**GZ: LVwG-AV-34/001-2019 und LVwG-AV-35/001-2019**

Beschwerdeführer: Verein LANIUS – Forschungsgemeinschaft für regionale Faunistik und angewandten Naturschutz  
Schlossgasse 3  
3620 Spitz an der Donau  
ZVR: 824052569

mitbeteiligte Partei: evn naturkraft Erzeugungsgesellschaft m.b.H.  
EVN-Platz 1, 2344 Maria Enzersdorf

wegen: AMW2-NA-128/001 vom 27.11.2012 und AMW2-NA-128/001  
vom 17.11.2017

**Abb. 8:** Ausschnitt aus dem Europaschutzgebiet NÖ Alpenvorlandflüsse (hellgrüne Linie) mit Kennzeichnung der Flächen mit LRT 6510 Glatthaferwiesen (dunkelgrüne Markierungen)

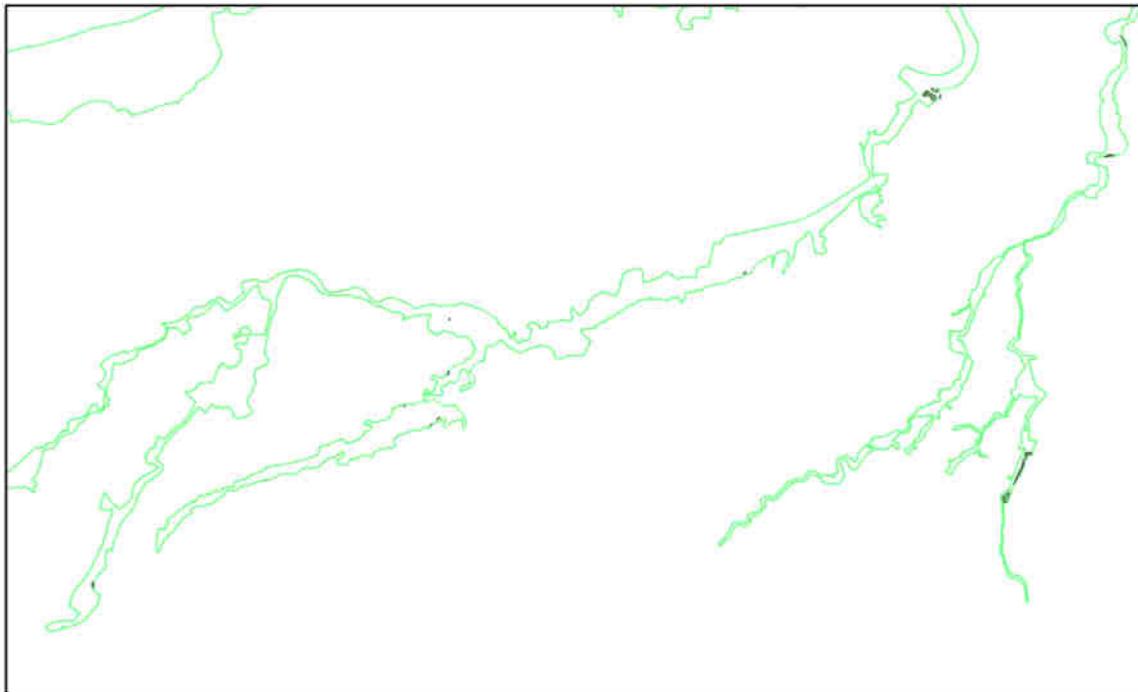
Seitens der mitbeteiligten Partei wird behauptet, dass die ca. 43 ha Bestand an LRT 6510 wesentlich unterschätzt sind. Eine kurze Daten-Recherche und gute eigene Gebietskenntnis führen hingegen zu folgendem Ergebnis:

Im Europaschutzgebiet im Einzugsgebiet der Ybbs gibt es nur ganz wenige meist kleinflächige Ausweisungen des LRT 6510 (die wenigen dunklen Markierungen in der Abbildung unten) , ausgenommen einige Objekte im Bereich der Ybbs-Mündung. Wenn man die Örtlichkeiten im Luftbild betrachtet zeigt sich, dass einige Flächen und vor allem die großflächigen, ehemaligen Wiesenknopf-Wiesen bei der Mündung nicht mehr vorhanden sind (siehe nachfolgende Abb. 8 - 14).

*Abb. 12: Ausschnitt aus dem Europaschutzgebiet NÖ Alpenvorlandflüsse (hellgrüne Linie) im Osten des Schutzgebiets mit Kennzeichnung der Flächen mit LRT 6510 Glatthaferwiesen (dunkelgrüne Markierungen).*

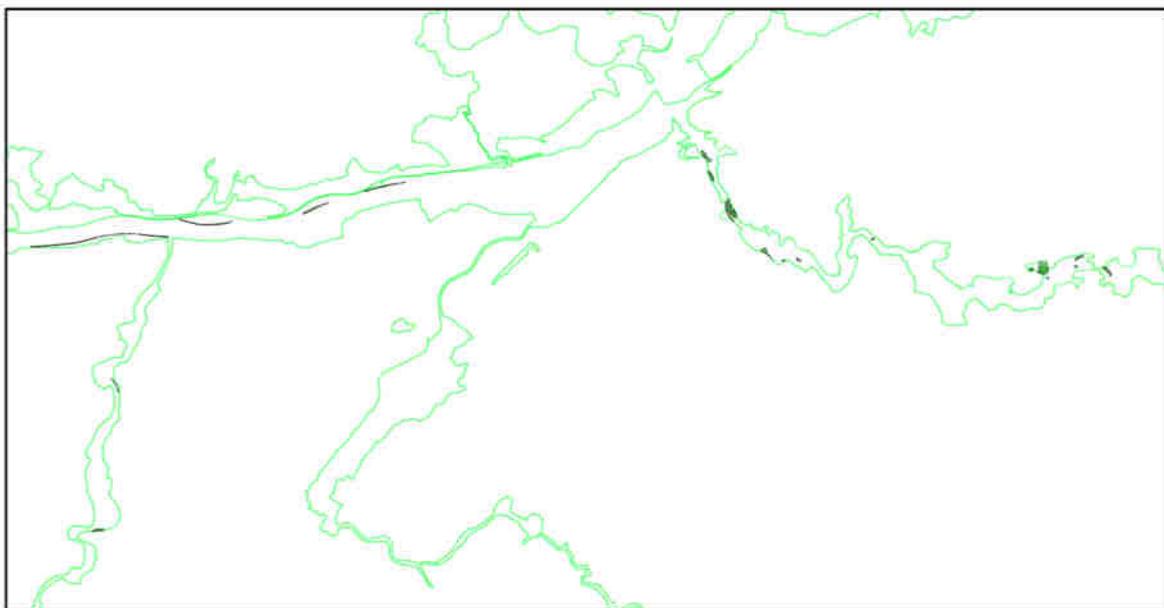
Ansonsten gibt es noch die - auch in der Beschreibung des LRT im Bescheid erwähnten - Dammflächen an der Donau als flächenmäßig bedeutsame Standorte. Diese sind aber durchwegs als ruderalisierte Glatthaferwiesen mit geringerer Wertigkeit zu sehen - und die Wiesen an der unteren Pielach (wohl das bedeutendste Vorkommensgebiet des LRT im ESG).

Hier ist aber ebenfalls anzumerken, dass es einige dieser Wiesen gar nicht mehr gibt (bzw. nie gegeben hat!). Einerseits muss man davon ausgehen, dass die beweideten Flächen im NSG Pielach-Ofenloch-Neubacher Au zum Großteil nicht (mehr) den Glatthaferwiesen zuzuordnen sind. Andererseits wurden bei der Ersterhebung sogenannte Komplexpolygone aufgenommen mit überwiegenden Anteilen an Ackerflächen - diese aber zu 100 % den Glatthaferwiesen zugeordnet. Bzw. gibt es auch diverse Einzel-Flächen, die aktuell Acker oder Grünbrachen sind (z. B. bei Doppel).
